蔗刀

切蔗机

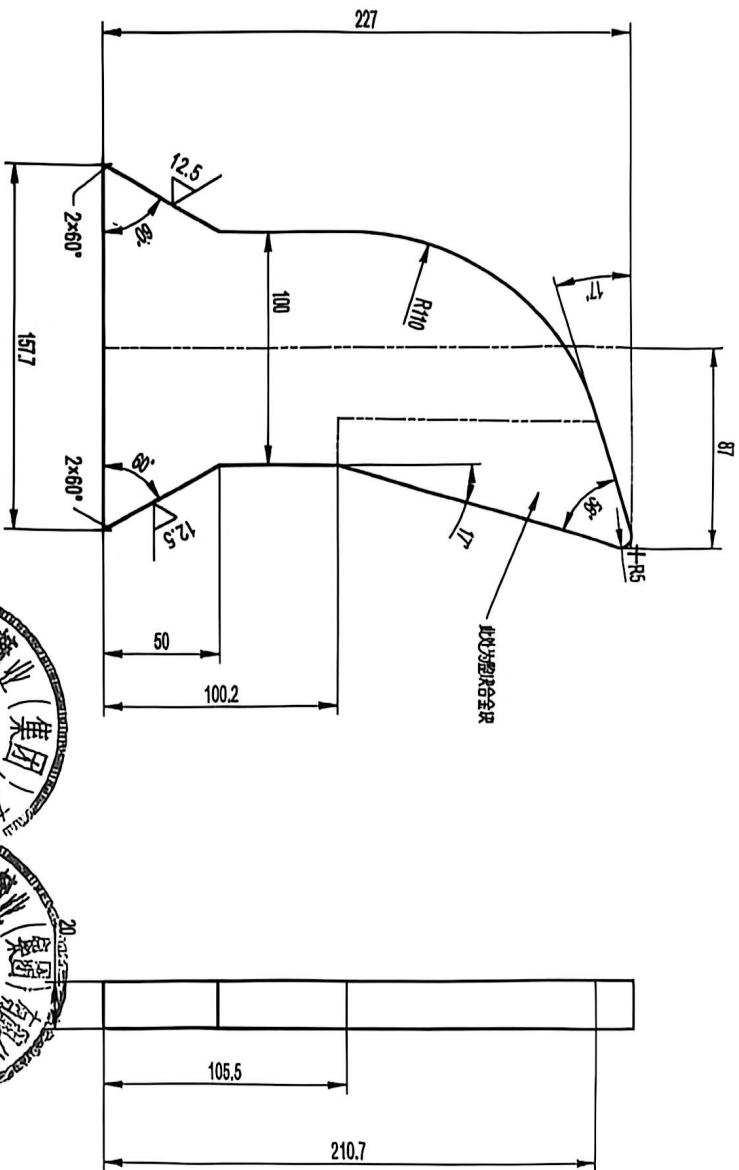
注:
合金刀图纸跟原图有两处较大问题:

- 1、刀背圆角R137改成R110, 主要是我们的刀头用的是复合合金, 圆角是为了满足合金块刀身的圆角过渡, 刀身的圆度和原图一致;
- 2、刀口原图是凹形, 我们的合金块是平斜面;
